AVIS PAYSAGE

avis commun aux services DREAL, UDAP et DDTM dans le cadre d'une demande d'autorisation unique

objet : Parc éolien de 6 aérogénérateurs d'une hauteur totale de 99,5 m, sur la commune de Villedaigne dans l'Aude

Extrait page 483 de l'étude d'impact

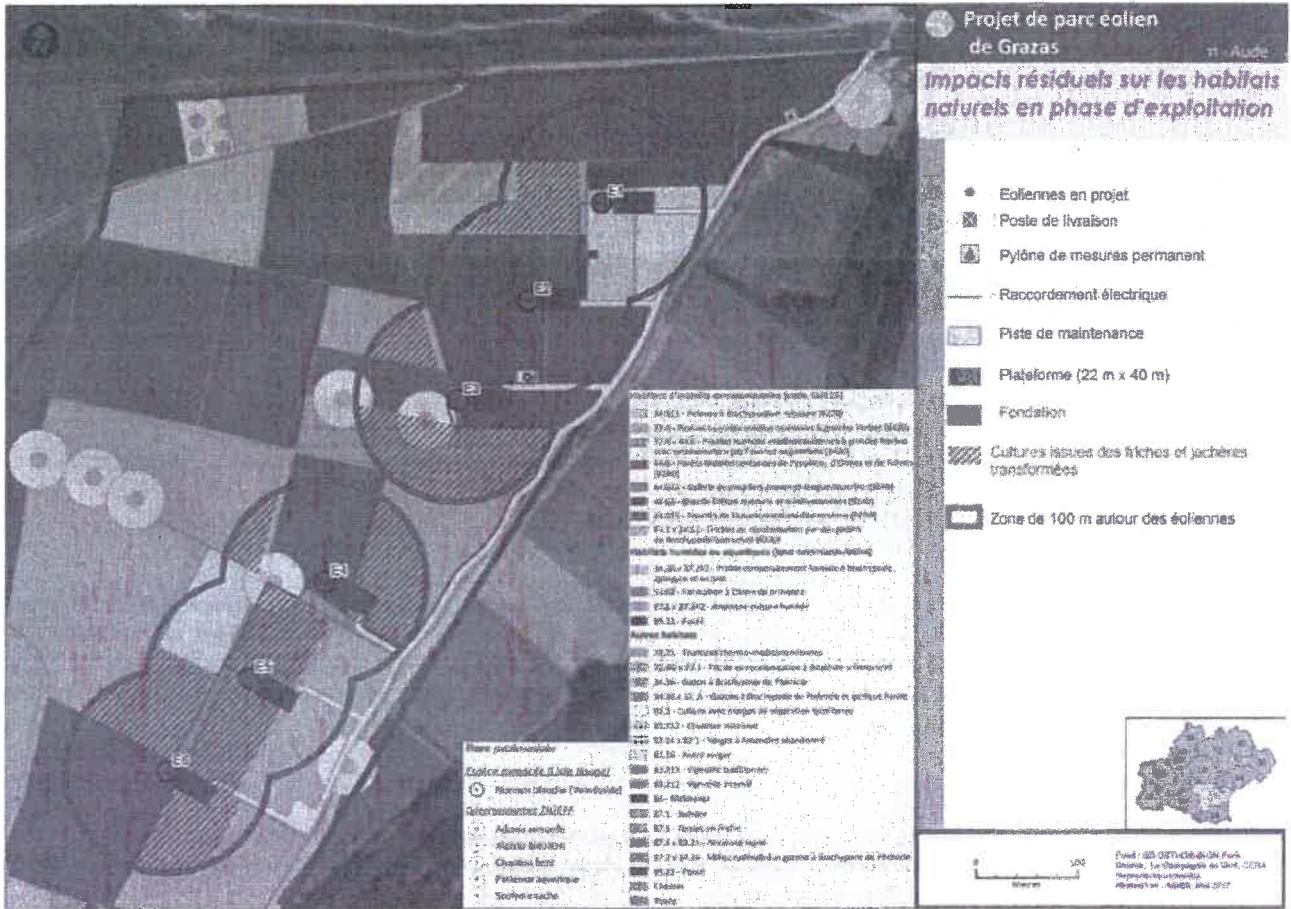
- Les mesures agri-environnementales prévues au titre de la biodiversité sont à appliquer sur le parcellaire en friche au pied des éoliennes et non pas seulement sur un rayon de 100 m comme semble l'indiquer la description de la mesure et la carte pages 482 / 483 de l'étude d'impact (ci-dessous). La résorption des friches permettra de redonner une qualité au paysage de proximité des éoliennes tout en améliorant la gestion de la biodiversité du site. Cette proposition est complémentaire à la mesure compensatoire Hu-C1 qui indemnise les agriculteurs mais sans garantir la pérennité des paysages agricoles.
